监 理 通 知 单

工程名称: 天合肥城石横镇 150 兆瓦农光+渔光互补项目 (二期 70 兆瓦) 编号: JL-A07-020

事由: 关于二期南大留区域施工事宜;

桩头未做防腐处理

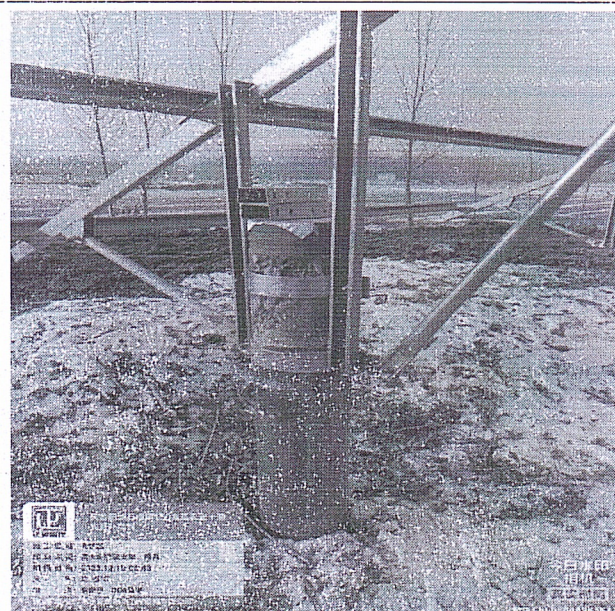
1、发现部分桩头未作防腐安装支架、各别桩头损坏未作处理安装支架, 不符合设计和规范要求;

对以上问题总包单位加强现场管控, 整改部分必须 2 日内 整改完成回复本项目监理部。
